HSB-R8C/M12A 付属 CD 収録の「HSB-R8C/M12A 組み立て資料」に下記の誤りがございました。

5ページ ⑤ R3,R5,R7,R9 抵抗 22KΩ 【誤】R8、R10 表記と矢印の位置  
基板シルクに間違いはございません。抵抗 22KΩ は「R7」、「R9」に実装して下さい。

## 【誤】 R8、R10 と矢印の位置

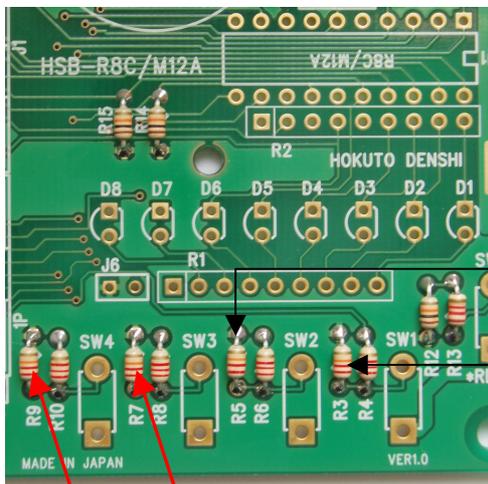
R10 R8 抵抗 22K

基板シルクに間違いはございません。  
抵抗 22KΩ は「R7」、「R9」に実装して下さい。

R9 R7 抵抗 22KΩ
